Oggetto: Piano di Recupero Convenzionato con contestuale Variante al Regolamento Urbanistico Comunale finalizzato alla riqualificazione della Villa e del giardino ex Oliviero con reiterazione del vincolo finalizzato all'esproprio del parcheggio pubblico identificato "PP.6.01 Via Verdi – Piazza dei Ronchi" – Adozione.

OSSERVAZIONE ai sensi dell'art. 32 della Legge Regionale Toscana 1° novembre 2014 n°65.

Contributo tecnico in fase di osservazione ai sensi degli art. 32 della L.R. 65/2014.

OSSERVAZIONI al “*Piano di recupero convenzionato, con contestuale variante al RU, finalizzato alla riqualificazione Villa e giardino ex Oliviero con reiterazione vincolo preordinato all’esproprio del parcheggio pubblico identificato come PP.6.01 Via Verdi Piazza Ronchi*”, adottato con delibera del Consiglio comunale n. 165 del 28/11/2024, pubblicata sul BURT n. 52 del 24/12/2024

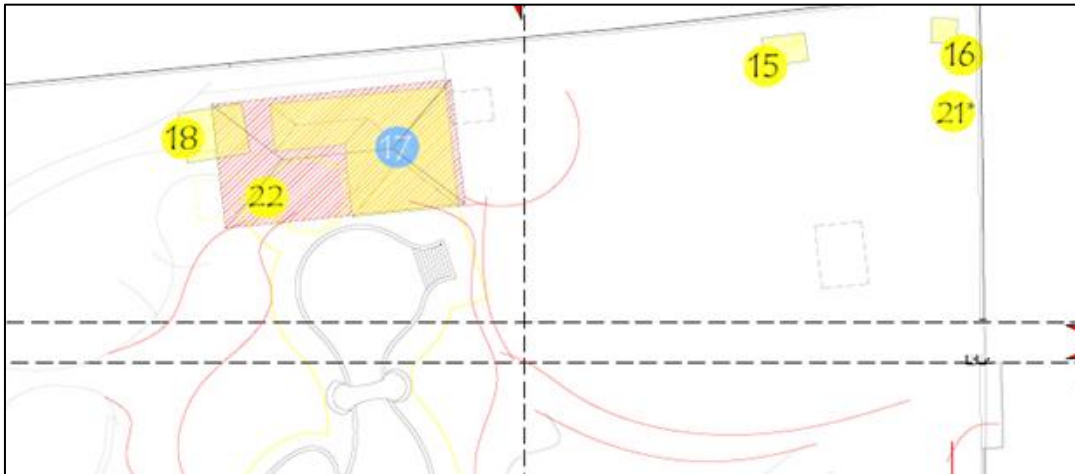
Ancora più evidente è il contrasto con le prescrizioni specifiche contenute nella scheda relativa al vincolo "287-1968 - Zona litoranea nei comuni di Massa e Montignoso" nel quale ricade l'area in esame (cfr., in particolare, gli elaborati A e C) – che pure sono riportate negli elaborati del Piano di recupero e della variante – in base alle quali:

- "**3.c.1.** Gli interventi sul patrimonio edilizio con caratteristiche architettoniche e tipologiche di pregio sono ammessi a condizione che: - sia garantito il mantenimento dell'impianto tipologico, stilistico e l'utilizzo di soluzioni formali, finiture esterne e cromie appartenenti ai valori espressi dall'edilizia locale; - negli interventi per la realizzazione di impianti o rivolti alla trasformazione dell'involucro degli edifici esistenti, sia garantito il mantenimento della geometria, dei caratteri e dei valori originari, e della percezione da e verso punti di vista panoramici e le strutture del paesaggio";

- "**3.c.3.** Gli interventi di trasformazione urbanistica ed edilizia sono ammessi a condizione che: - non alterino i valori identitari dello skyline o compromettano i caratteri morfologici della città consolidata, della relativa percettibilità, con particolare riguardo ai margini urbani e ai convisivi che si aprono verso i rilievi e il litorale;";

- "**4.c.1.** Gli interventi di trasformazione sono ammessi a condizione che non alterino i valori identitari dello skyline, non interferiscano negativamente con le visuali panoramiche, limitandole o occultandole e non si sovrappongano in modo incongruo con gli elementi significativi del paesaggio";

- "**4.c.2.** L'inserimento di manufatti non dovrà interferire negativamente o limitare le visuali panoramiche. Le strutture per la cartellonistica e la segnaletica non indispensabili per la sicurezza stradale dovranno armonizzarsi per posizione, dimensione e materiali con il contesto paesaggistico e mantenere l'integrità percettiva delle visuali panoramiche".
